# 令和2年度第1回おたづき蔵通り（南町工区）意見交換会 ニュースレター

令和2年8月 喜多方市役所建設部都市整備課

## おたづき蔵通り（南町工区）意見交換会 の開催報告

### 決定計画断面

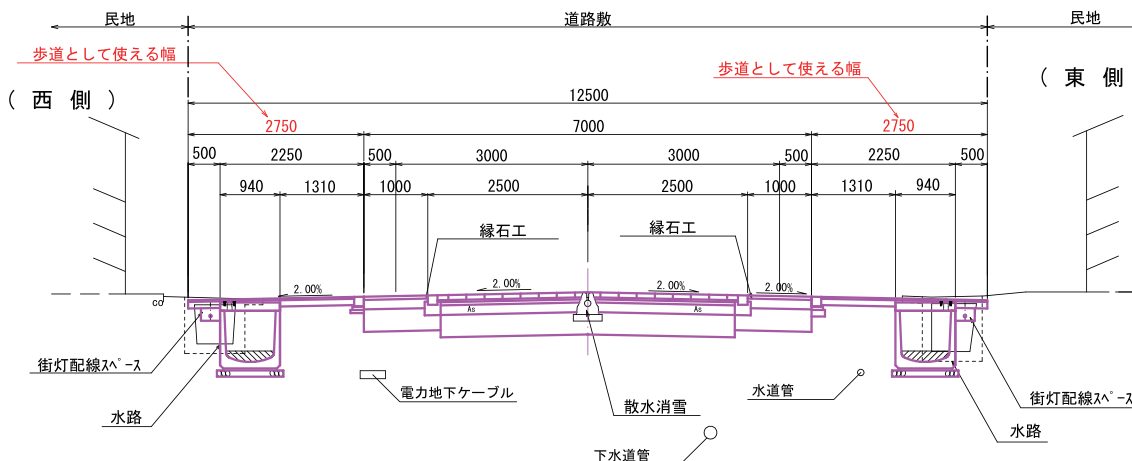
1. 水路の位置  
電力の地下ケーブルと水路がぶつかるため、歩車道境界側から民地側に設置。
2. 歩道部の散水消雪  
歩道部に散水消雪を設置すると多くの水量を必要とするため、車道部散水で歩道部消雪を行う。
3. 見せる水路について  
少ない流量や蓋掛け部が多く、良好な水路を維持できないため、見える水路は設置せず、歩道幅員を広くした整備とする。
4. 街路樹について  
管理や歩道幅員の狭さの課題より、街路樹は設置せず、歩道幅員を広くした整備とする。
5. 舗装工法  
石張り舗装の選定時から時間が経過し新しい工法も出てきているため、よりよい工法を比較再検討していく。
6. 照明施設  
民地設置の場合、所有者の承諾等が必要なため、水路・街路樹を設置せず歩道部に余裕ができたことから、道路敷地内への設置で再検討していく。

## A案 ポール照明のみ ：歩車道境界に設置案

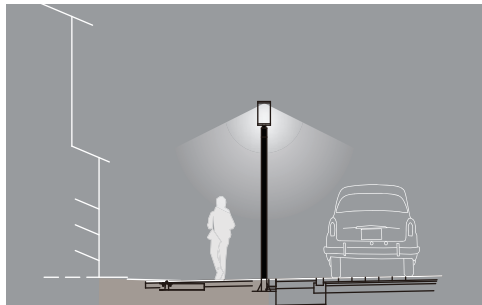
- 歩車道境界がわかりやすく安全
- 歩道・車道ともに明るさが均一
- △ 歩車道の一体的な利用がしにくい
- △ ポール部分が通りの景観をやや阻害

## B案 ポール照明のみ ：民地側に設置案

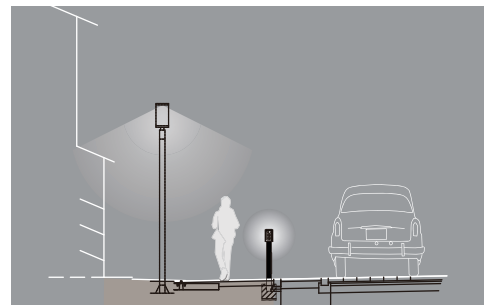
- 歩道空間が広く感じられる
- 歩道・車道ともに明るさが均一
- 沿道の建物も灯され演出できる
- △ 屋内への影響等照らす方向に工夫が要
